Turbo

758226-0002

FORD Mondeo TD Ci , Jaguar X-Type

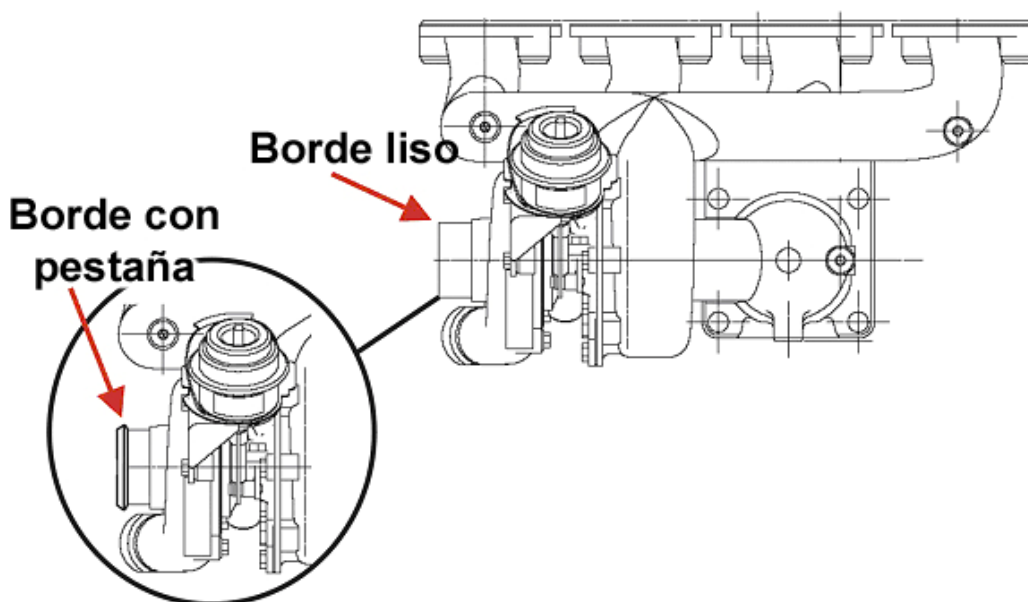
En estos turbos de Ford se ha procedido a modificar la caracola de admisión añadiéndole una pestaña para que el manguito de admisión de aire quede mejor fijado.

El manguito de entrada también ha sido modificado y aunque es una modificación menor es conveniente reemplazar el manguito al cambiar el turbo por la nueva versión.

El nuevo manguito es de plástico duro, mientras los anteriores eran de goma.

Todos los turbos **758226-0002** han sido sustituidos por el **758226-0004** que es el que tiene la pestaña.
